中部電力

浜岡原子力発電所 基準津波の策定のうち 歴史記録及び津波堆積物に関する調査について (コメント回答)

2021年12月17日

歴史記録及び津波堆積物に関する調査について 第981回審査会合（2021年6月4日）コメント一覧表

イベント堆積物に関する評価結果

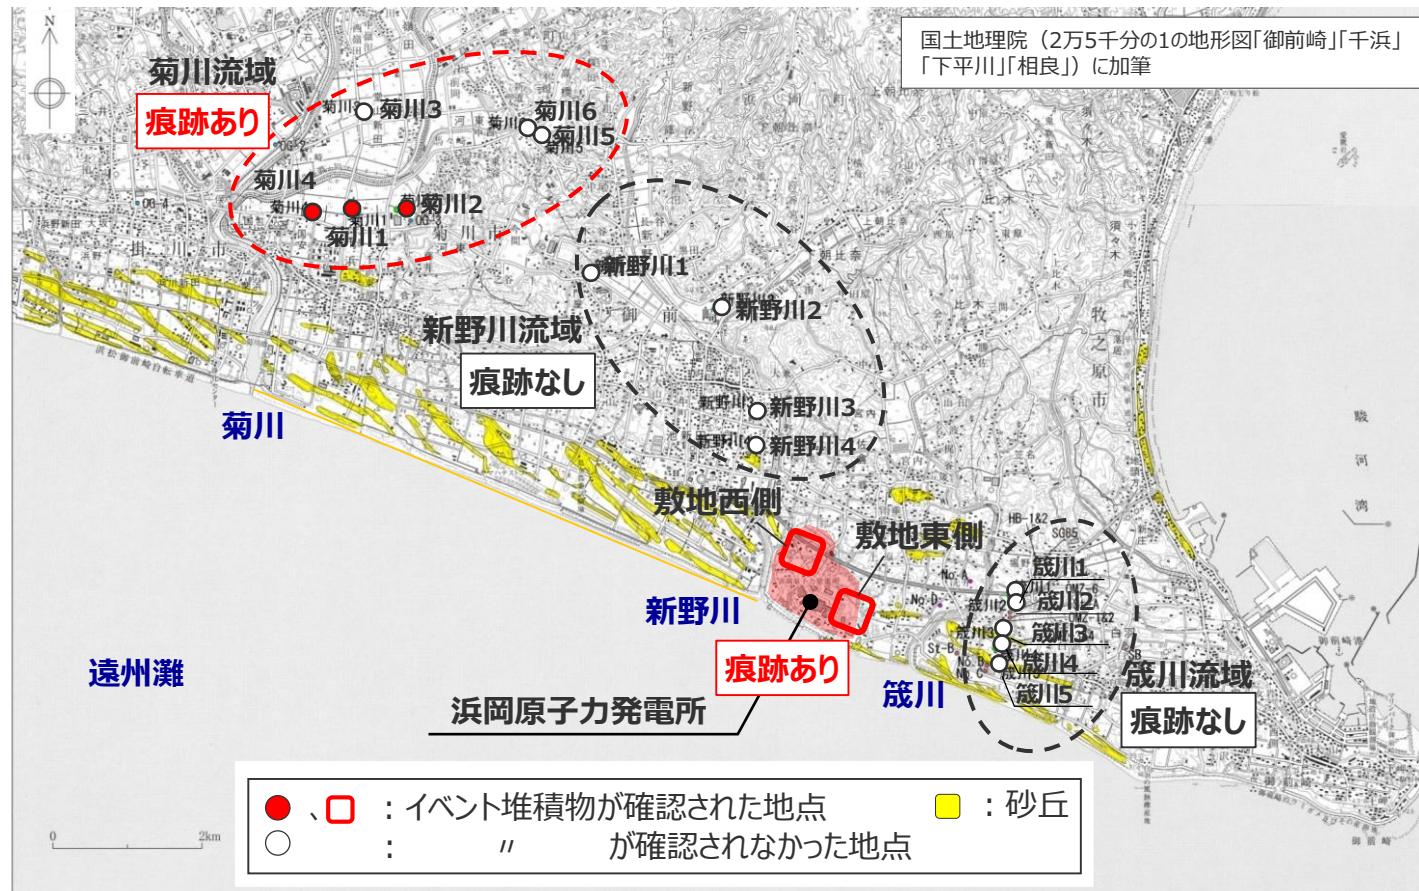
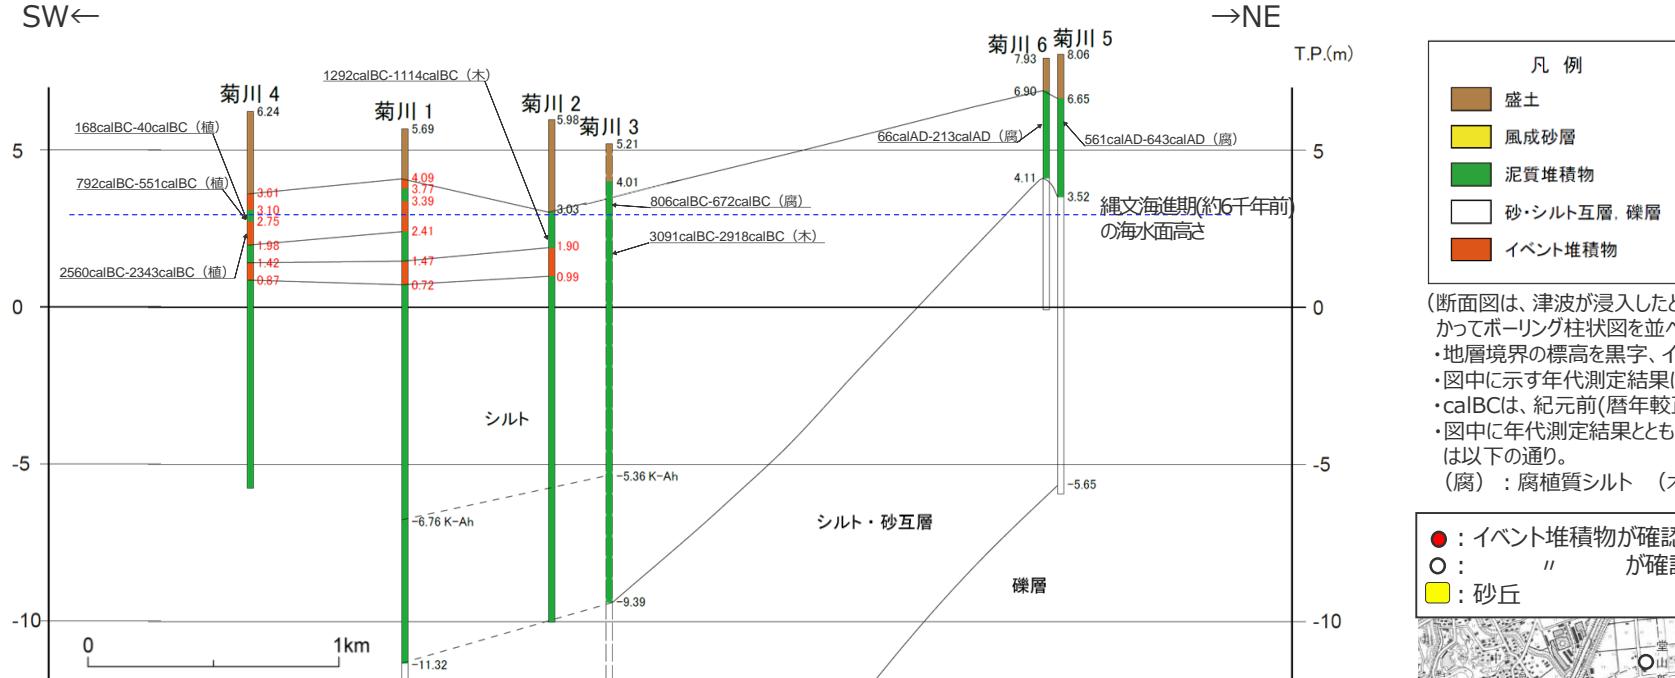
項目	No.	コメント	該当箇所
歴史記録及び 津波堆積物に 関する調査	1	<ul style="list-style-type: none">・イベント堆積物の認定根拠について以下の地点に対し丁寧な説明を加えること。 菊川流域：イベント堆積物と認定したK2-①とイベント堆積物と認定していない菊川3のK2-①と同層位の地層について違いが識別できず、菊川3では堆積速度が変わっている地層があるため、それらの違いが分かるように認定根拠を説明すること。敷地西側：イベント堆積物と認定したW18-③とイベント堆積物と認定していないW19-③と同層位の地層について違いが識別できないため、それらの違いが分かるように認定根拠を説明すること。敷地東側：イベント堆積物と認定したE13-①とイベント堆積物と認定していない敷地12のE13-①と同層位の地層について違いが識別できないため、それらの違いが分かるように認定根拠を説明すること。	<ul style="list-style-type: none">・本編p27、補足説明資料2章 <p>C1</p>
	2	<ul style="list-style-type: none">・新野川の河成堆積物の認定根拠について、一般的な河成堆積物の特徴と比較し説明すること。	<ul style="list-style-type: none">・補足説明資料5章 <p>C2</p>
	3	<ul style="list-style-type: none">・菊川流域の泥質堆積物とシルト・砂互層の層区分の考え方を整理すること。	<ul style="list-style-type: none">・補足説明資料6章 <p>C3</p>

C1

- 上下の地層と異なる層相の地層等について、津波堆積物に見られる特徴を踏まえ、層相（構造の乱れ、削り込み、押引き構造の有無等）、平面的な分布、供給源（地層の成因を含む）の各項目を検討し、津波起因の可能性を総合的に評価し、イベント堆積物を認定した。以下にその結果を示す。

各地層のイベント堆積物の認定に係る根拠の詳細は補足説明資料2章を参照
